# ÚZEMNÍ PLÁN MĚSTA BRNA

Textová část Odůvodnění

Kapitola 18 Rozhodnutí o námitkách (včetně odůvodnění)

Svazek Nb35 *(bez osobních údajů)*

# NÁVRH ÚZEMNÍHO PLÁNU ze dne 24.3.2020

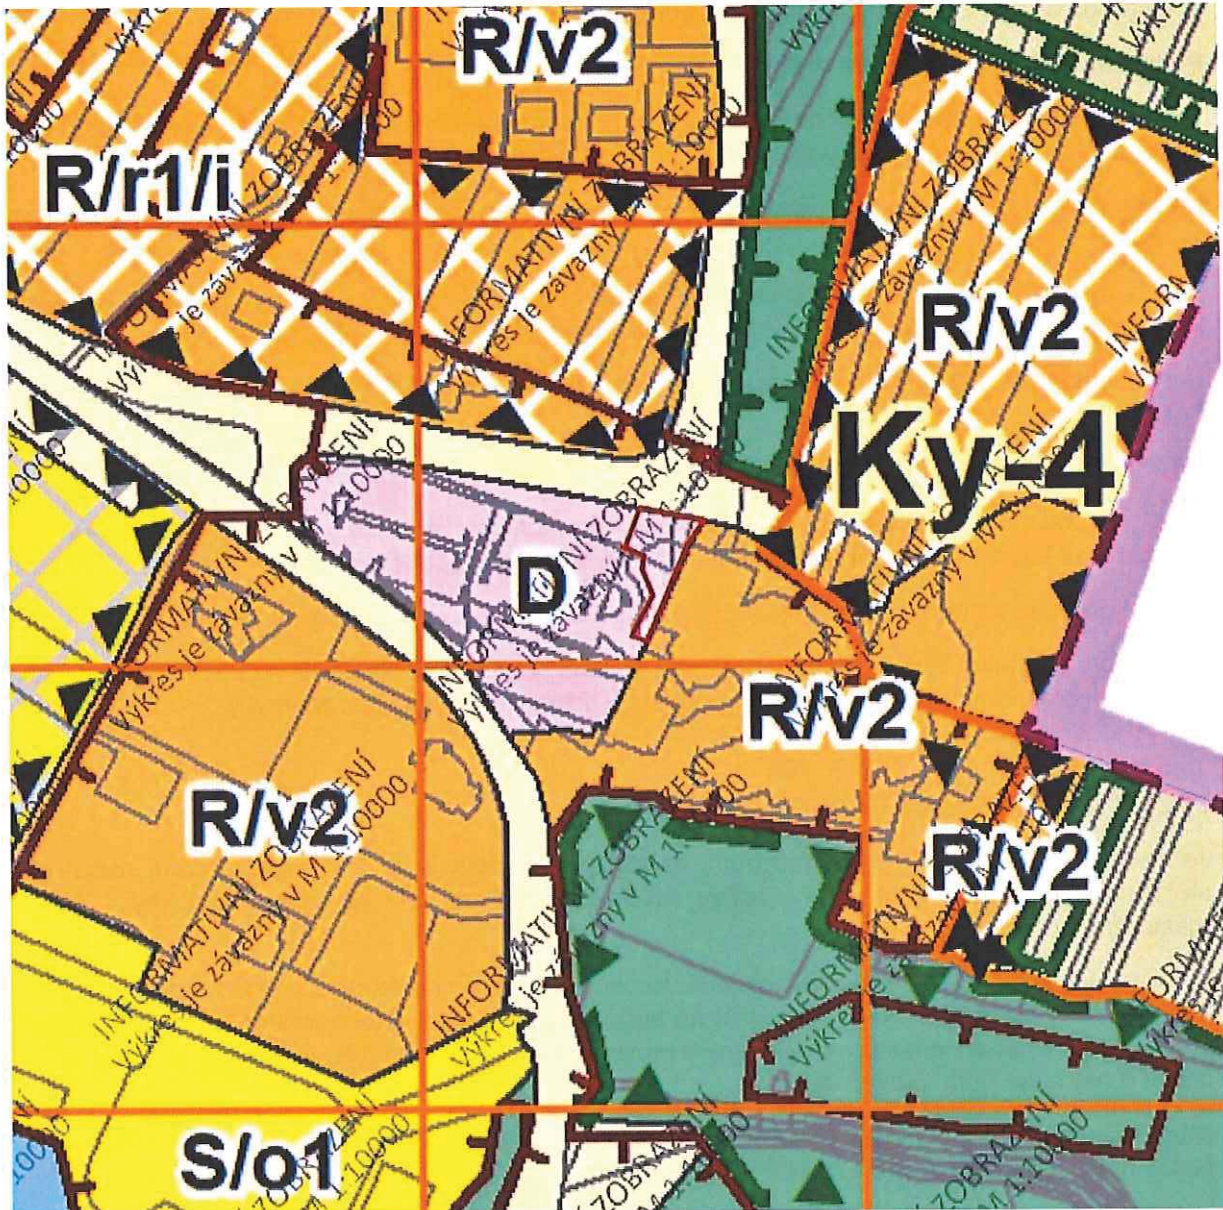
- Změna plochy z dopravní infrastruktury na plochu pro rekreaci
- Změna z D na R/v2

## NÁVRH ÚZEMNÍHO PLÁNU ze dne 24.3.2020

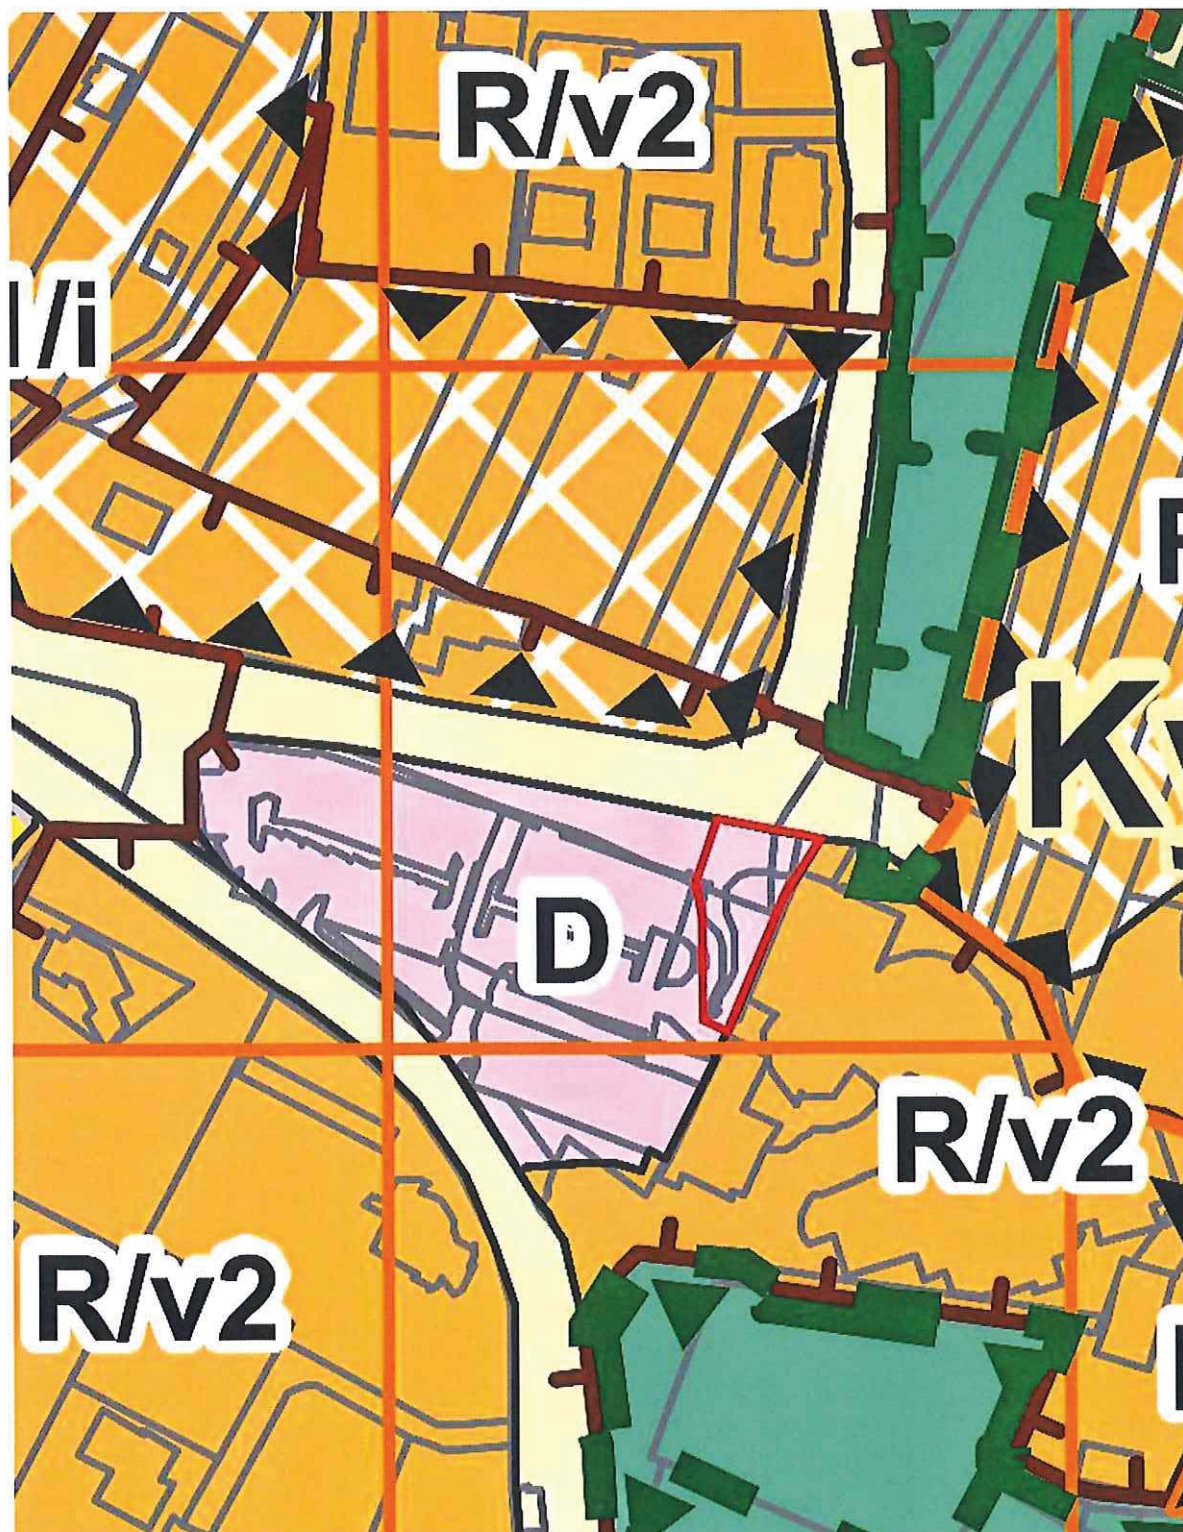
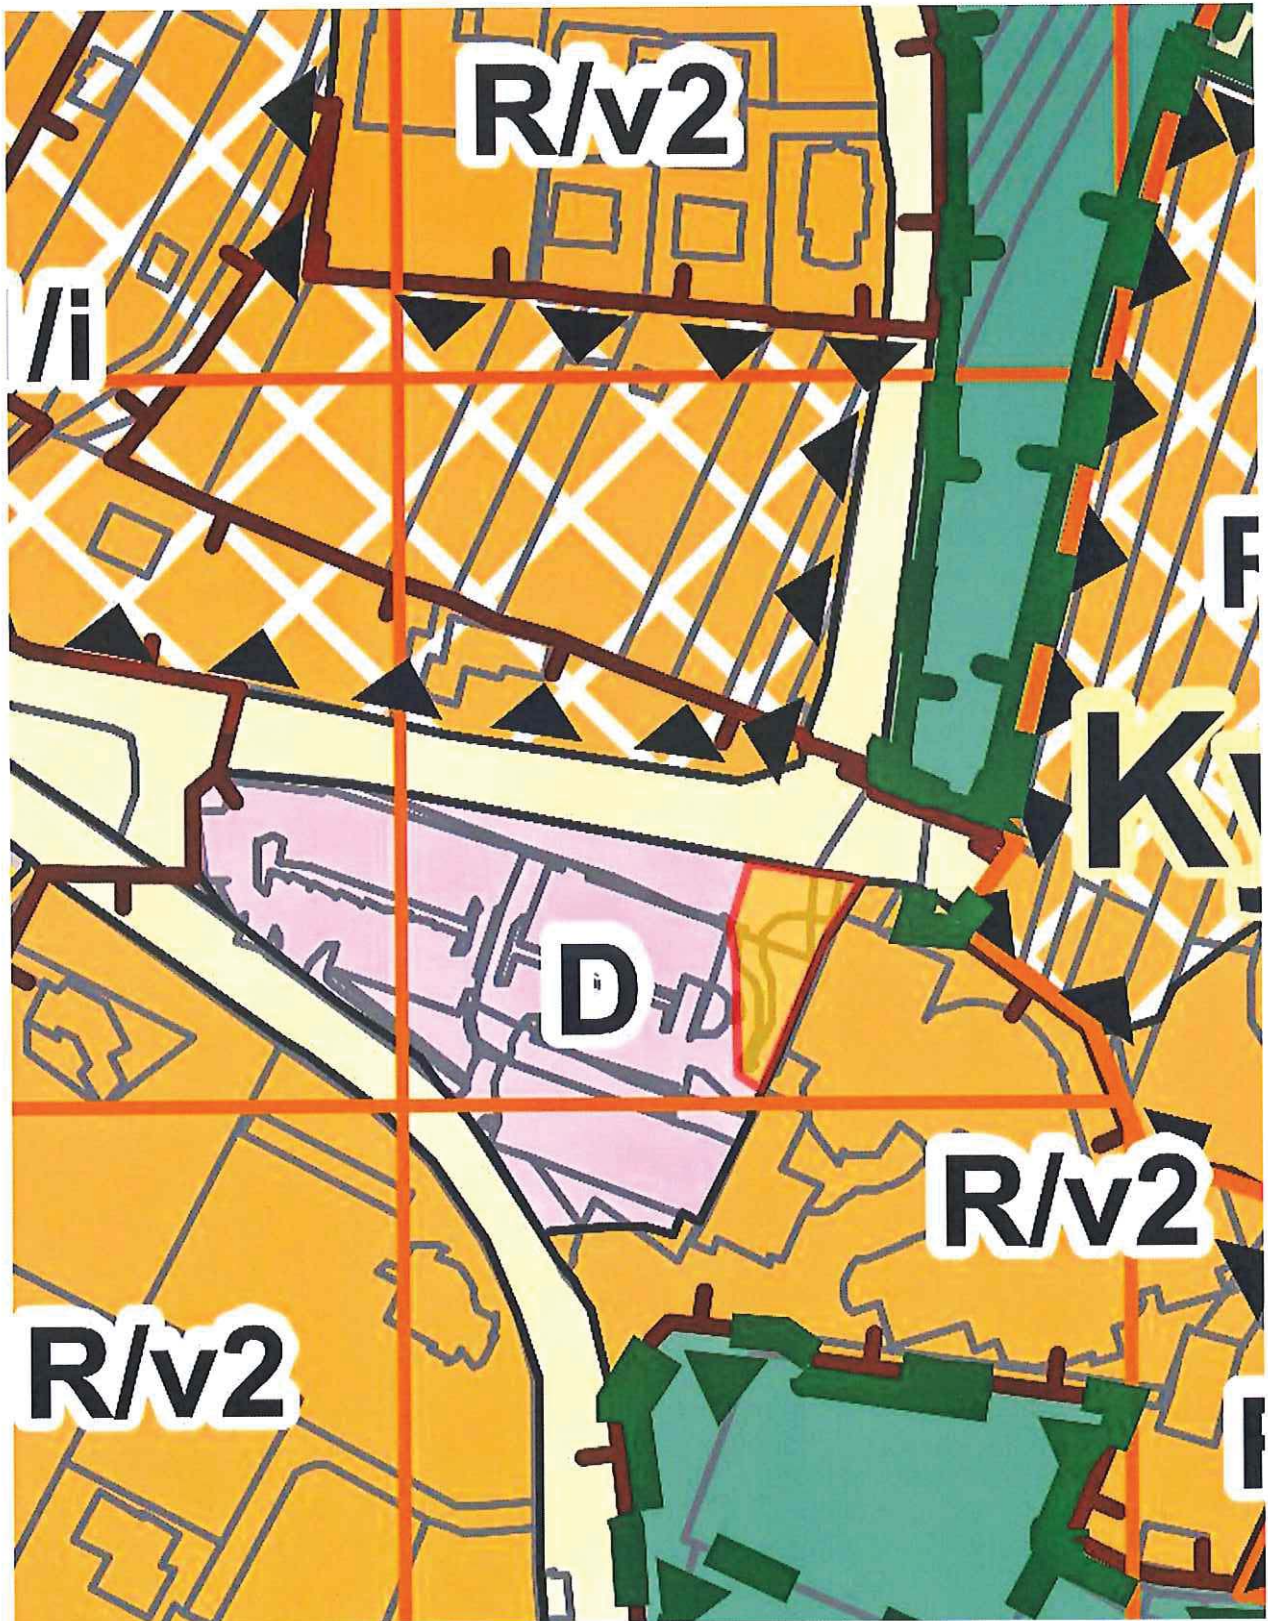
- Změna plochy z dopravní infrastruktury na plochu pro rekreaci
- Změna z D na R/v2
